**Gemeente
De Ronde Venen**

Eindverslag inspraakprocedure

Besluit tot aanwijzen van locaties voor afval inzamelvoorzieningen gemeente De Ronde Venen

20 april 2023

3.7 Locatie 3641EL022 Prinses Wilhelminalaan, ter hoogte van huisnummer 22, Mijdrecht

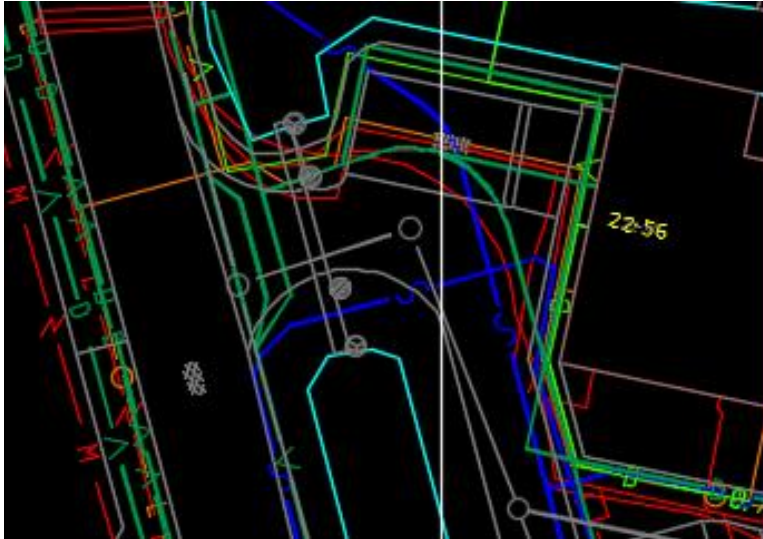
1. In het zicht.
2. Te grote loopafstand voor andere bewoners.

3. Kruising Prins Bernhardlaan/Prinses Wilhelminalaan.
4. Aan de kant van de dijk van de Berhardlaan.
5. Beneden bij het nieuwe appartementencomplex Prinsedyck.

De containerlocatie bevindt zich in het zicht van het appartementencomplex Prinsenhuis. De containerlocatie bevindt zich echter aan de overzijde van de weg op voldoende afstand, circa 10 meter, van het appartementencomplex Prinsenhuis.

De ondergrondse restafvalcontainer en de behuizing voor de GFTE-container zijn bestemd voor bewoners van het appartementencomplex Prinsedyck en voor bewoners van de Prinses Wilhelminalaan 22-56 en niet voor de bewoners van het appartementencomplex Prinsenhuis.

De containerlocatie bevindt zich voor alle binnen de maximale loopafstand van 125 meter. Bewoners van het appartementencomplex Prinsedyck moeten circa 50 meter lopen en een weg oversteken. Dit betreft echter geen drukke weg. Om de veiligheid te borgen wordt een zebrapad aangelegd.

Als alternatieve locaties worden drie opties benoemd. De containerlocatie op de parkeerplaats aan de kruising van de Prins Bernhardlaan/Prinses Wilhelminalaan is niet geschikt in verband met de aanwezigheid van kabels en leidingen en riolering, zie onderstaande tekening.

De optie om de containerlocatie aan de kant van de dijk van de Berhardlaan te plaatsen is overwogen maar is gezien de aanwezigheid van (1) kabels en leidingen en (2) het dijklichaam niet mogelijk. Het plaatsen van de containers beneden bij het nieuwe appartementencomplex Prinsedyck is niet gewenst omdat dit terrein geen eigendom is van de gemeente, maar privéterrein betreft.

3.9 Locatie 3641KH149: Stadhouderslaan, ter hoogte van huisnummer 149, Mijdrecht

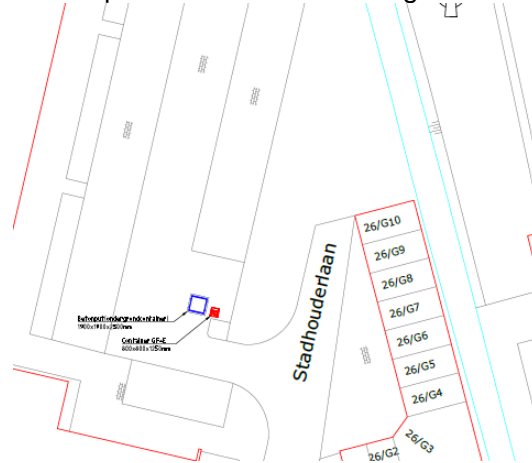
1. Verzoek om de locatie van de ondergrondse containers aan te passen naar het eerste ontwerp.
2. Minder ruimte om de parkeerplaats in te rijden.

Naar aanleiding van input ontvangen op de informatieavond met inwoners is het eerste ontwerp gewijzigd. Op de informatieavond kwam naar voren dat het gewenst was om waar mogelijk extra toe te voegen. Tevens werd aangegeven dat één GFTE-container voldoende was. Om een extra parkeerplaats toe te kunnen voegen is de opstelling van de containers gewijzigd, zie de volgende tekeningen. Tevens is een afbeelding van de huidige situatie bijgevoegd.

Uit voorgaande tekeningen blijkt dat alleen de opstelling van de containers gewijzigd is en dat de ontwerplocatie welke ter inzage is gelegd alleen gebruik maakt van de het parkeervlak met de letter P (rood omlijnd). Dit betekent dat er niet minder ruimte is om de parkeerplaats in te rijden als in de huidige situatie het geval is.

3.10 Locatie 3641VA001: Weegbree, ter hoogte van huisnummer 1, Mijdrecht

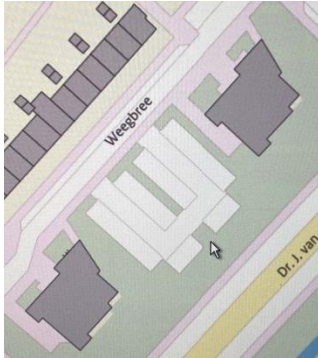
1. Bijplaatsing.
2. Stank en geluid.
3. Uitzicht.
4. 1 GFTE-container voor 36 huishoudens.
5. Groenstrook wijken.

6. Locatie aan de achterkant van het parkeerterrein, zie de pijl in onderstaande tekening.

De containerlocatie bevindt zich op 15 meter afstand van de woningen. Deze afstand is ruim voldoende. Tevens zit er tussen de woningen en de containerlocatie een weg.

Volgens de LIOR bedraagt het aantal huishoudens dat op een GFTE-container aangewezen wordt maximaal 25, hier kan echter gemotiveerd van worden afgeweken. Per containerlocatie wordt aan de Weegbree gestart met één bovengrondse GFTE-container vanwege de inpasbaarheid en het streven geen onnodige containers in de openbare ruimte te plaatsen. Mocht de GFTE-container structureel overvol zijn, en de ophaalfrequentie niet kunnen worden opgerekt, dan wordt er een GFTE-container bij geplaatst.

In verband met vergelijkbare loopafstanden vanuit beide appartementencomplexen is de locatie in de groenstrook op het parkeerterrein gekozen. Dit betreft echter een klein deel van de totale groenstrook op het parkeerterrein tussen beide appartementencomplexen.

Als alternatieve locatie wordt een plek achter op het parkeerterrein aangedragen. Deze locatie is echter ongewenst omdat hiervoor een boom moet worden gekapt. Daarnaast is het bij de alternatieve containerlocatie voor de inzamelaar moeilijker om de ondergrondse restafvalcontainer te legen omdat het inzamelvoertuig een beperkte draaicirkel heeft en voor deze locatie een rondje moet rijden over het parkeerterrein.
